都市計画変更の内容（1/2）

都市計画変更の内容（2/2）

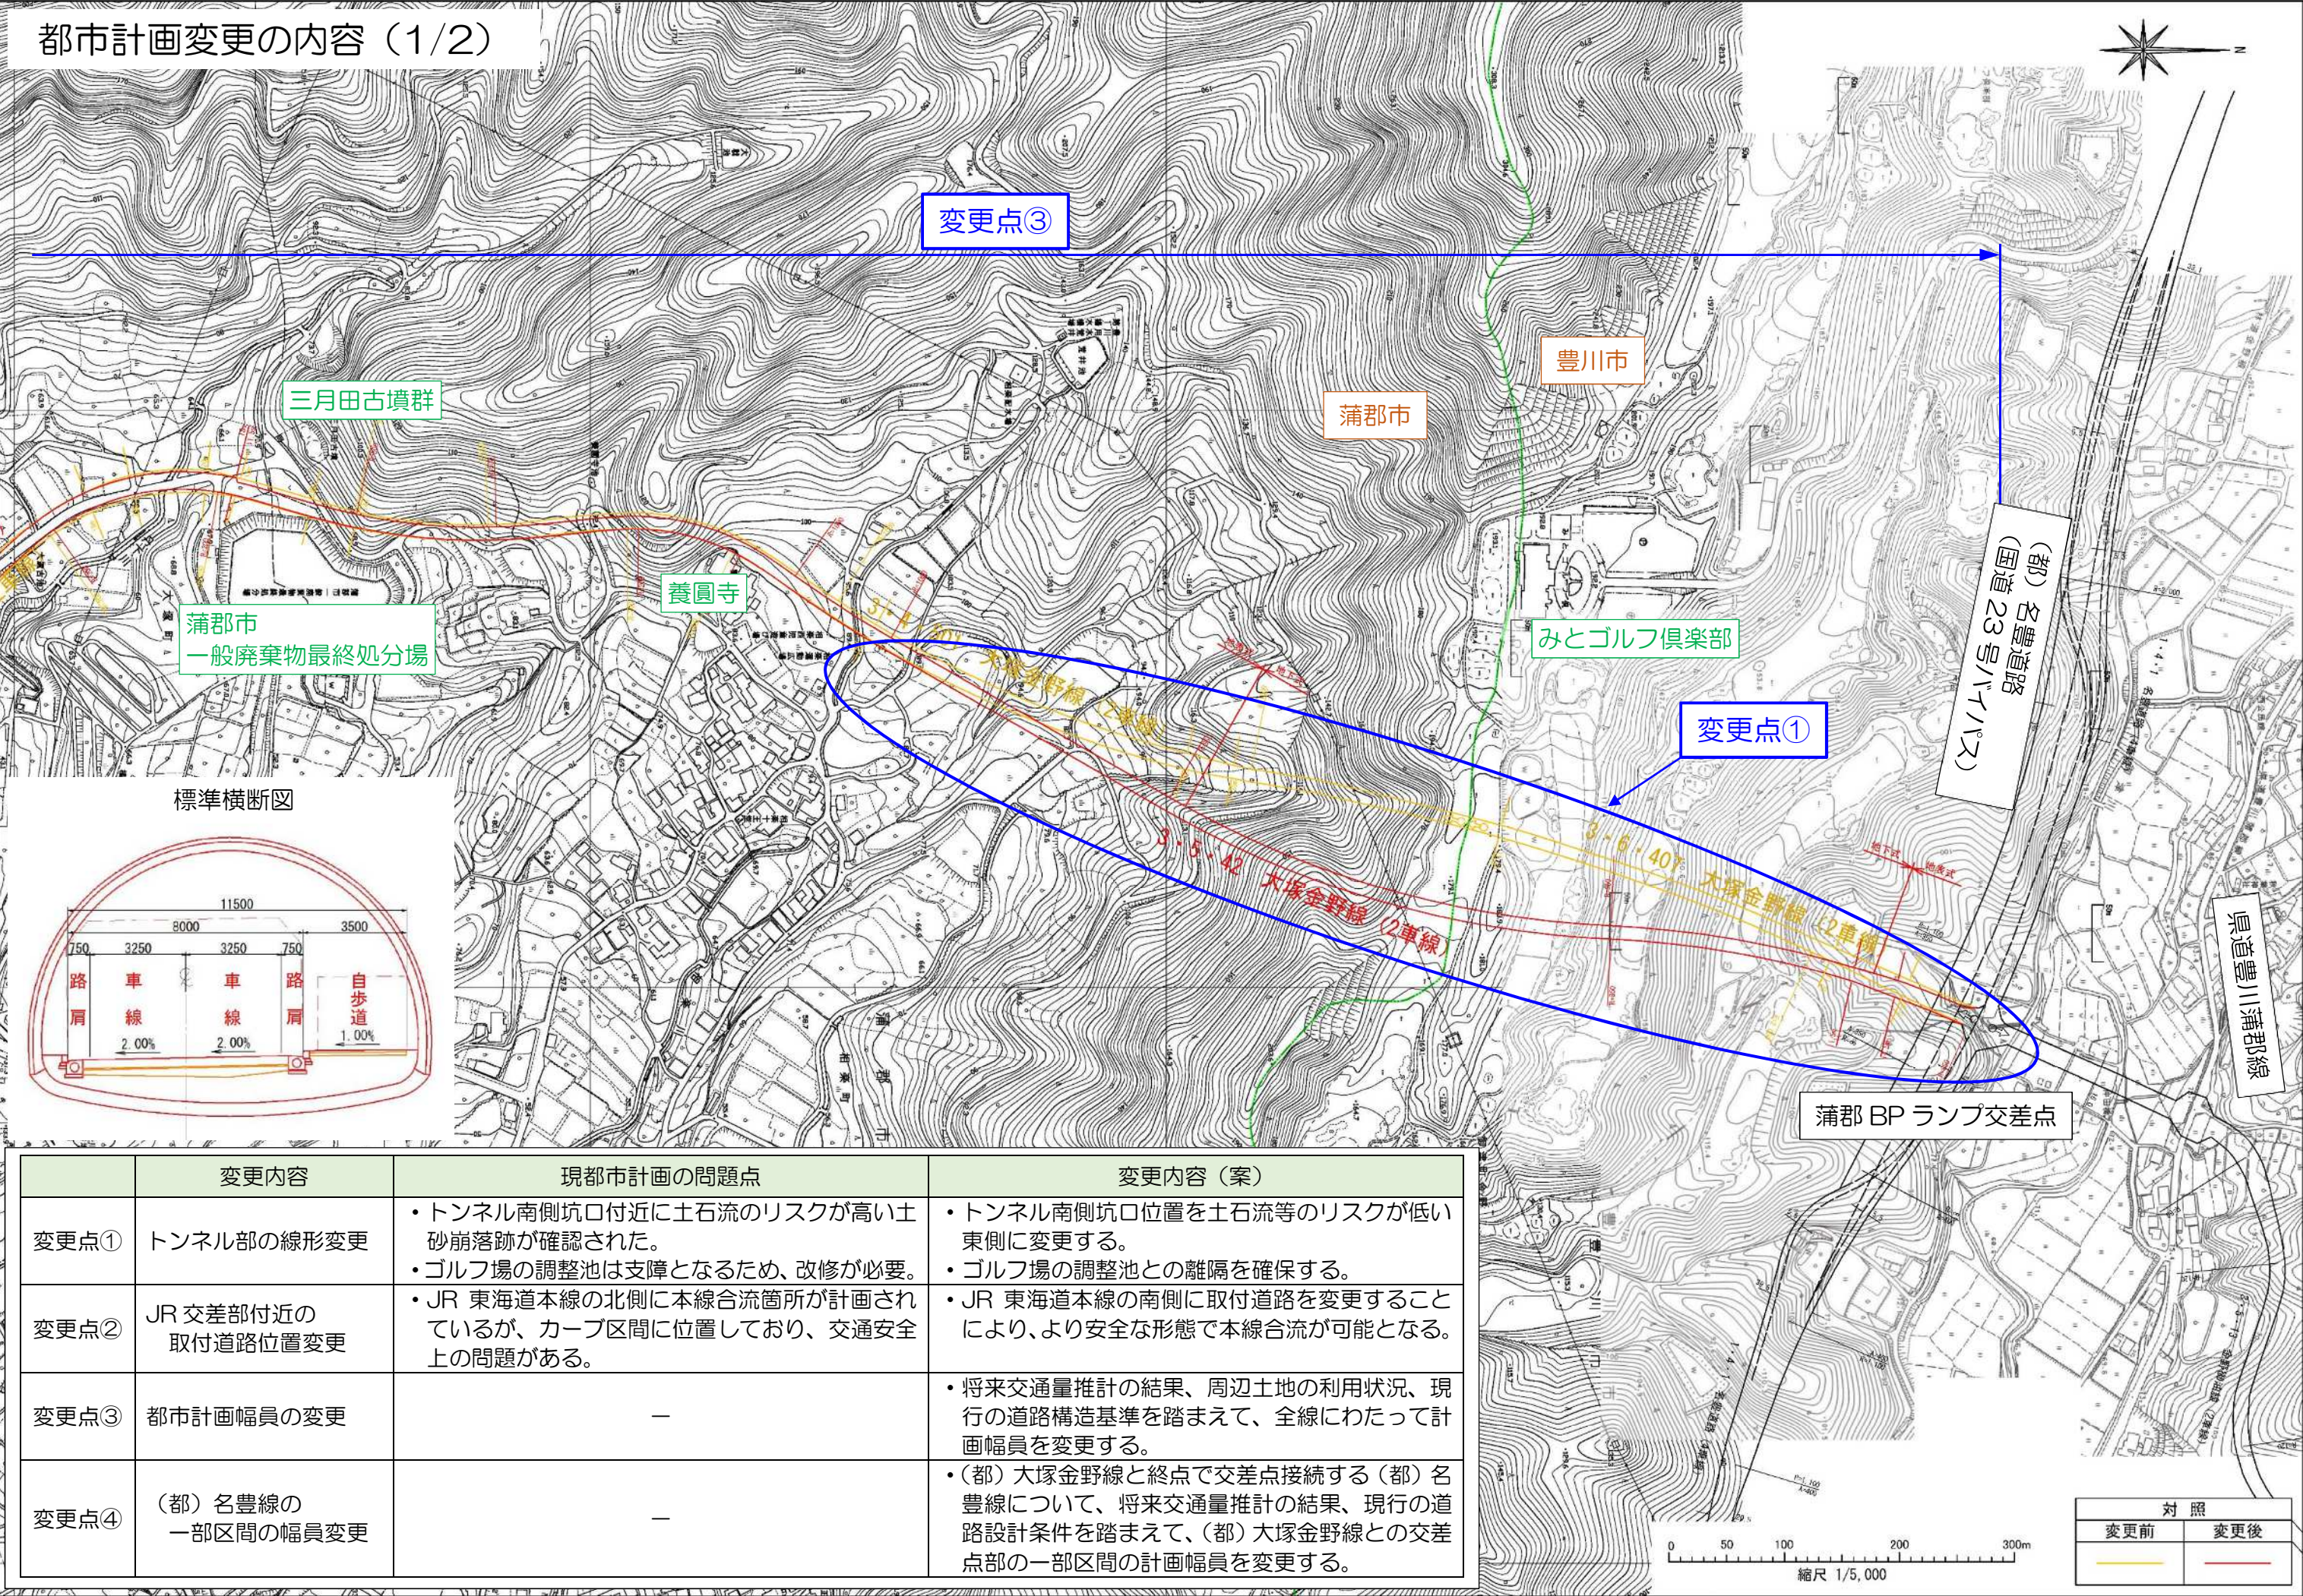
変更内容	現都市計画の問題点	変更内容（案）
変更点①	トンネル部の線形変更	- トンネル南側坑口付近に土石流のリスクが高い土砂崩落跡が確認された。 - ゴルフ場の調整池は支障となるため、改修が必要。	- トンネル南側坑口位置を土石流等のリスクが低い東側に変更する。 - ゴルフ場の調整池との離隔を確保する。
変更点②	JR 交差部付近の取付道路位置変更	JR 東海道本線の北側に本線合流箇所が計画されているが、カーブ区間に位置しており、交通安全上の問題がある。	JR 東海道本線の南側に取付道路を変更することにより、より安全な形態で本線合流が可能となる。
変更点③	都市計画幅員の変更	—	将来交通量推計の結果、周辺土地の利用状況、現行の道路構造基準を踏まえて、全線にわたって計画幅員を変更する。
変更点④	（都）名豊線の一部区間の幅員変更	—	（都）大塚金野線と終点で交差点接続する（都）名豊線について、将来交通量推計の結果、現行の道路設計条件を踏まえて、（都）大塚金野線との交差点部の一部区間の計画幅員を変更する。
